ACTA No.

TEMA	Instalación de macetas
FECHA	Marzo 31/2025
HORA	8:30 am
LUGAR	Centro
DEPENDENCIA RESPONSABLE

SECTOR CALLE 3

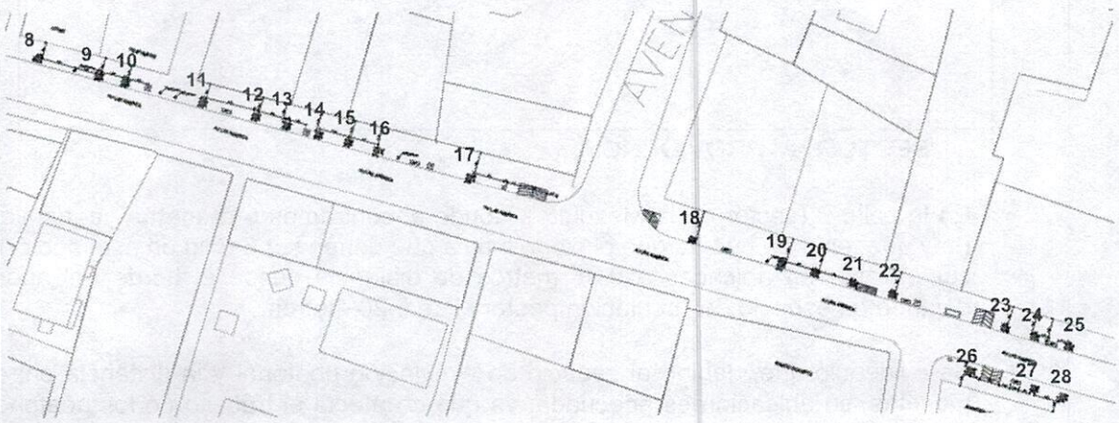
- En la calle 3 (sector de la Av. Duarte Blum) se encontraron siete macetas instaladas: tres en el andén del almacén JR y cuatro en el andén del almacén Guapachoso. Cabe señalar que, según el plano, en este sector debían ubicarse seis unidades; sin embargo, se reubicó una maceta desde el sector de la Mezquita para garantizar una distribución adecuada. Las macetas se encuentran a una distancia de 0,38 metros desde el borde del andén, dejando un espacio de circulación peatonal de 5,20 metros.

Se evidenció que por espacio de circulación peatonal y distancia entre las macetas, la ubicación es bastante apropiada ya que no interfiere con los transeúntes, ni con las actividades comerciales de los locales comerciales que se encuentran alrededor.

- De acuerdo con las indicaciones mencionadas por el contratista, una parte de las macetas (las que van pintadas con dibujos) llevan zocalo en PVC en la parte inferior y la otra parte (las que van con enchape) debe ir resanada con mezcla de mortero 1:4, masilla plástica y pintura epóxica. En las 7 macetas hacen falta acabado (pintura o zócalo) en la parte inferior.

- Hacen falta los 4 agujeros en la parte inferior interna de cada maceta.

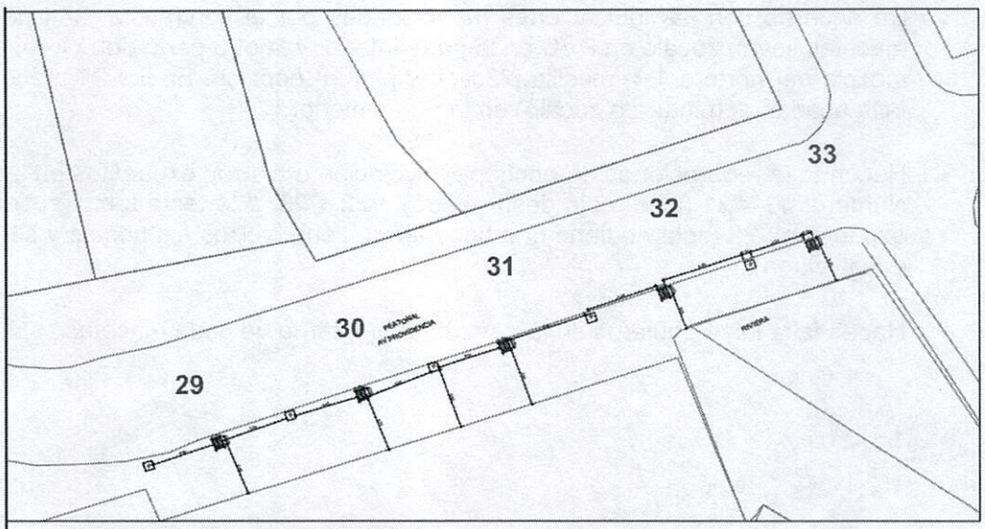
- En el **sector de la Av. Las Américas** (por los lados de super Jacky), encontramos **21 macetas** ya instaladas (18 en el andén del almacén Jacobo y 3 en el andén del almacén Lila), las cuales estan ubicadas a 0,35 metros de distancia desde el borde del andén y dejando un espacio de circulación peatonal de 3,35 metros.

- Debido al espacio de circulación peatonal y la distancia entre las macetas, se sugiere la reubicación de algunas de ellas, ya que la cantidad instalada no resulta adecuada para el tránsito de peatones ni para ciertas actividades comerciales de los establecimientos cercanos. En particular, algunas macetas interfieren con la descarga de mercancía de los locales.Las macetas que se recomienda reubicar son las siguientes:**#10, #13, #15, #16, #20 y #23**: Esta última, a solicitud del dueño del almacén JACOBO, quien indica que la maceta bloquea el área destinada a la descarga de su mercancía y no dispone de otro espacio para recibir el contenedor,.**#25**: Se encuentra en muy malas condiciones,**#27**: También se sugiere su reubicación.

- De acuerdo con las indicaciones mencionadas por el contratista, una parte de las macetas llevan zócalo en PVC en la parte inferior y la otra parte debe ir resanada con mezcla de mortero 1:4, masilla plástica y pintura epóxica. En las 21 macetas hacen falta acabados (pintura o zócalo) en la parte inferior.

- Hacen falta reparaciones de enchape, nivelación o hierros expuestos en las macetas Número: **#9**, **#21** (esta, está desnivelada), **#22, #23, #24** (esta también tiene hierros expuestos), 25 (esta no tiene una base firme, tiene hierros expuestos y se encuentra desnivelada).

- Hacen falta los 4 agujeros en la parte inferior interna de cada maceta.

SECTOR AV PROVIDENCIA

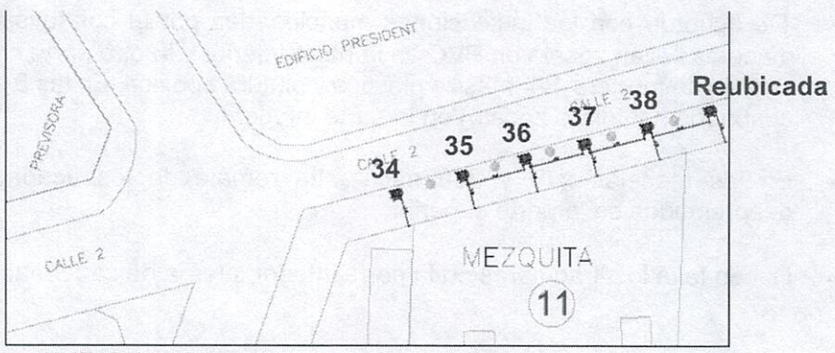
- En el sector de la **Av. Providencia** (por los lados del cañón de Morgan), encontramos **5 macetas**, las cuales estaban ubicadas a 0,75 metros de distancia desde el borde del andén y dejando un espacio de circulación peatonal de 2,0 metros.

Se evidencia que, debido al espacio de circulación peatonal y la distancia entre las macetas, su ubicación es adecuada, ya que no interfiere con el tránsito de los peatones ni con las actividades comerciales de los establecimientos cercanos.

- De acuerdo con las indicaciones mencionadas por el contratista, una parte de las macetas llevan zócalo en PVC en la parte inferior y la otra parte debe ir resanada con mezcla de mortero 1:4, masilla plástica y pintura epóxica. En las 5 macetas hacen falta acabados (pintura o zócalo) en la parte inferior.

- En las macetas **#29** y **#30** hace falta remate de los acabados, ya que están desprendidos en la parte superior.

- Hacen falta los 4 agujeros en la parte inferior interna de cada maceta.

SECTOR CALLE 2

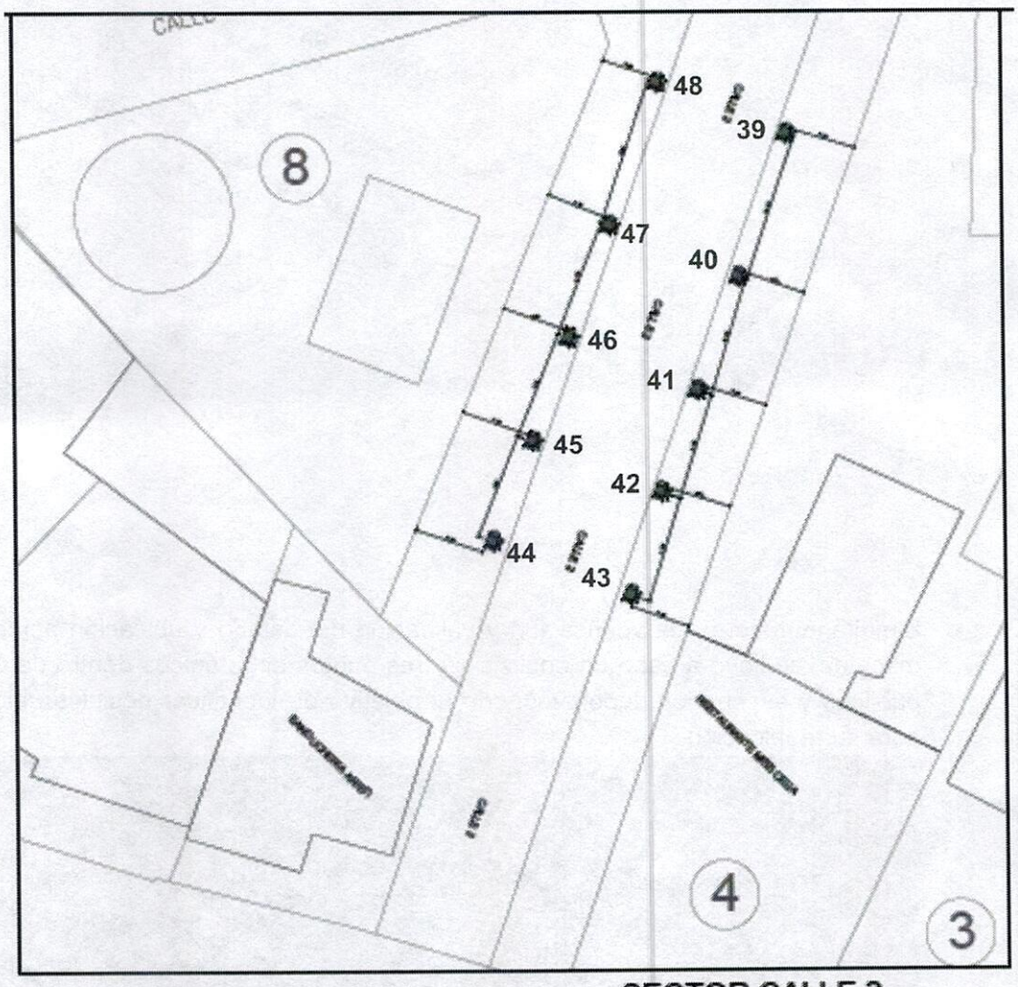
- En la calle 2 (sector de la Mezquita), donde encontramos **5 macetas** ya instaladas, (hay que tener en cuenta que el plano indica que deben ser 6 unid en este sector), las cuales estaban ubicadas a 0,38 metros de distancia desde el borde del andén y dejando un espacio de circulación peatonal de 5,20 metros.

Se evidenció que, debido al espacio de circulación peatonal y la distancia entre las macetas, su ubicación es adecuada, ya que no afecta el tránsito de los peatones ni interfiere con las actividades comerciales de los establecimientos cercanos.

- De acuerdo con las indicaciones mencionadas por el contratista, una parte de las macetas llevan zócalo en PVC en la parte inferior y la otra parte debe ir resanada con mezcla de mortero 1:4, masilla plástica y pintura epóxica. En las 5 macetas hacen falta acabados (pintura o zócalo) en la parte inferior.

- La maceta **#36** se encuentra desnivelada.

➢ Hacen falta los 4 agujeros en la parte inferior interna de cada maceta.

SECTOR CALLE 2

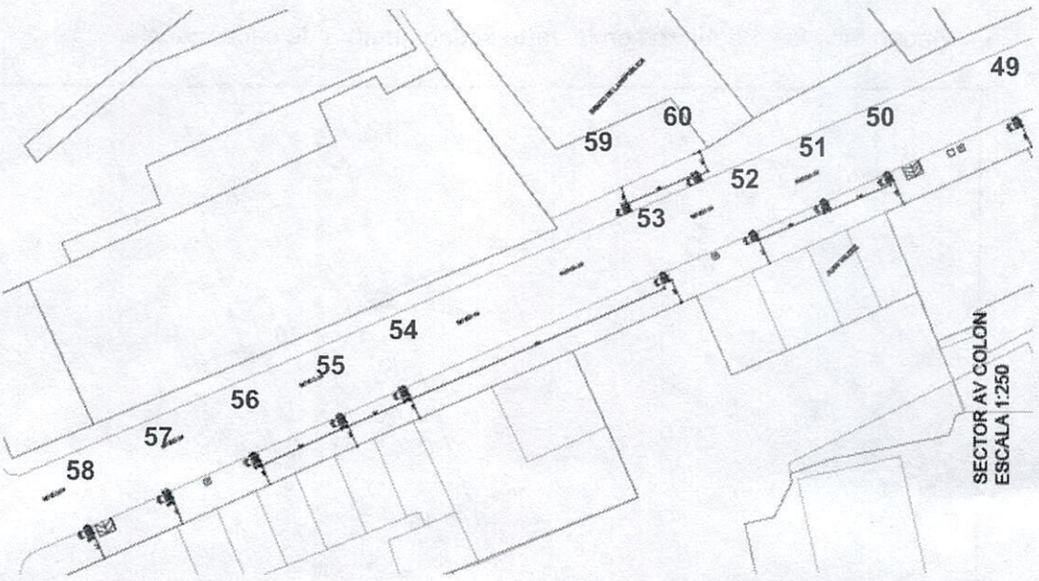
- En el **sector de la Av. Colón** (por los lados del Hotel Sol Caribe Centro), donde encontramos **12 macetas** ya instaladas (10 en el andén de Sol caribe Centro y 2 sobre el andén de la biblioteca del banco de la república), las cuales estaban ubicadas a 0,34 metros de distancia desde el borde del andén y dejando un espacio de circulación peatonal de 2,96 metros.
  Se evidencia que, debido al espacio de circulación peatonal y la distancia entre las macetas, su ubicación es adecuada, ya que no interfiere con el tránsito de los peatones ni con las actividades comerciales de los locales cercanos.

- De acuerdo con las indicaciones mencionadas por el contratista, una parte de las macetas llevan zócalo en PVC en la parte inferior y la otra parte debe ir resanada con mezcla de mortero 1:4, masilla plástica y pintura epóxica. En las 12 macetas hacen falta acabados (pintura o zócalo) en la parte inferior.
- En las macetas 50, 52, 55, y 56 hace falta remate de los acabados ya que están desprendidos en la parte superior y la 59 (esta, está desnivelada)

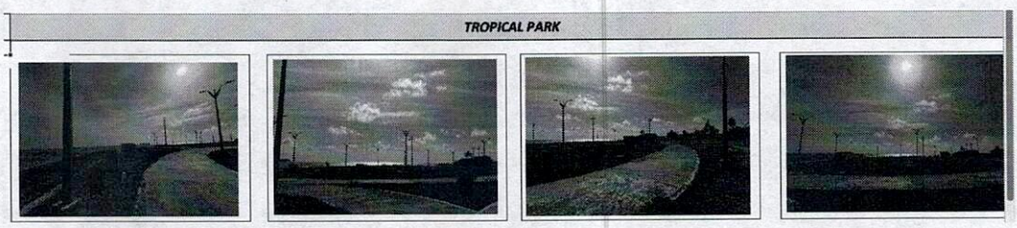
- Simultáneamente a la verificación y validación del estado y ubicación actual de las macetas, se llevó a cabo un análisis en tres puntos estratégicos dentro de espacios públicos y escenarios deportivos, con el objetivo de identificar posibles ubicaciones para su reubicación.

- En este proceso, se evaluaron el parque **Tropical Park**, el **estadio de fútbol** y el **estadio de béisbol**, considerando aspectos como accesibilidad, condiciones ambientales y viabilidad para la instalación de las macetas. Tras la inspección, se determinó que **Tropical Park** ofrece las mejores condiciones para su reubicación, permitiendo la instalación de aproximadamente **9 a 10 macetas** en distintas zonas del parque.

- Se recomienda que, en caso de proceder con la reubicación en este punto, se garantice que la selección de especies vegetales sea acorde a las características del entorno. Factores ambientales como **la intensidad del viento, la exposición directa al sol y la salinidad del ambiente** pueden influir en la salud y el desarrollo de las plantas, por lo que es fundamental elegir especies resistentes a estas condiciones.
